# 重庆市建设工程消防设计问题答复 (2024年7月版) (征求意见稿)

- 1 建筑专业问题答复 (编号: 20240701-建筑-0001~0012) .....4~26
- 2 结构专业问题答复 (编号: 20240702-结构-0001~0002) .....27~32
- 3 给排水专业问题答复 (编号: 20240703-给排水-0001~0002) ...33~35
- 4 电气专业问题答复 (编号: 20240704-电气-0001~0010) .....36~64
- 5 暖通专业问题答复 (编号: 20240705-暖通-0001~0008) .....65~76

地下楼梯间开窗平面图

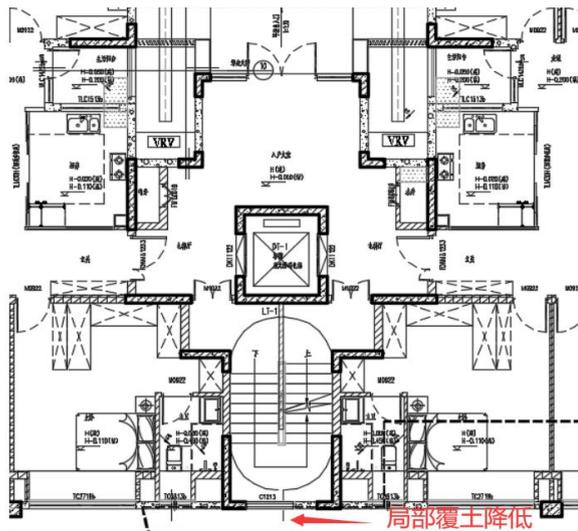
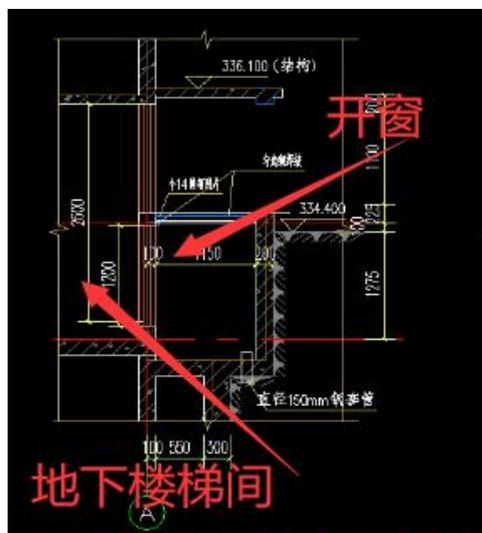
根据市住房城乡建委关于发布《建设工程消防设计常见错误（2024年3月版）》中第 5.0.3.2 条：“对于地下楼梯间，“最高部位”指楼梯间首层的顶板或外墙梁底。确有困难时，可开启窗口可紧贴布置在楼梯间首层中间平台上方的梁底，且可开启窗口底边不应低于室外地坪”，如下图所示，地下楼梯间利用局部降低室外覆土厚度的方式是否可行（窗顶贴平台上方的梁底）？

案例提出的地下楼梯间利用局部降低室外覆土厚度的方式可行，但需保证窗（口）面积，同时需综合考虑环境卫生、排水及跌落防护等问题。

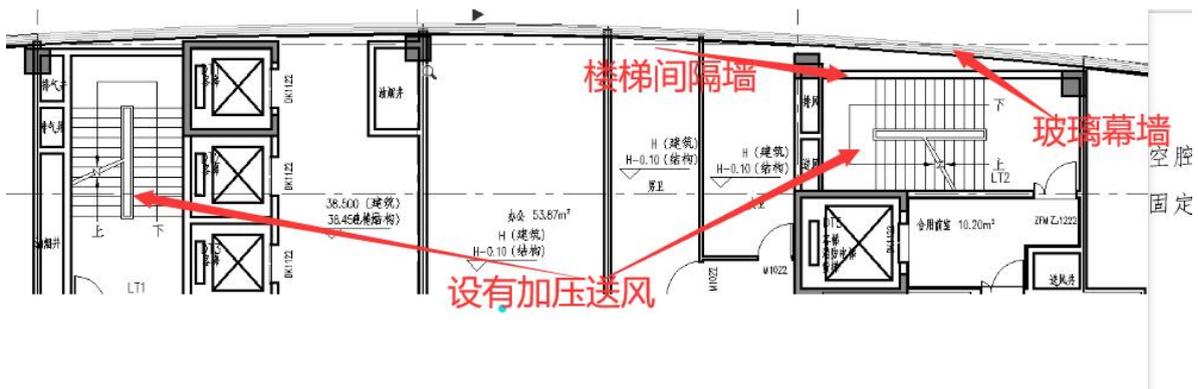
《消防设施通用规范》GB55036-2022 已废止烟规 3.3.11 条强条，是否废止的强条仍按普通条文执行？如下图，楼梯间墙外有空腔，空腔外面是玻璃幕墙，这种楼梯间是否算靠外墙？是否需要设置固定窗？

和 3.3.11 条规定的“固定窗”设置部位不再执行，按《建筑防火通用规范》GB55037-2022 第 2.2.4 条执行，但常闭应急排烟窗的尺寸按《建筑防烟排烟系统技术标准》GB51251-2017 第 3.2.1 和 3.3.11 条规定执行。

(2) 案例所示情况，可视为不靠外墙的楼梯间，不需设置常闭应急排烟窗。
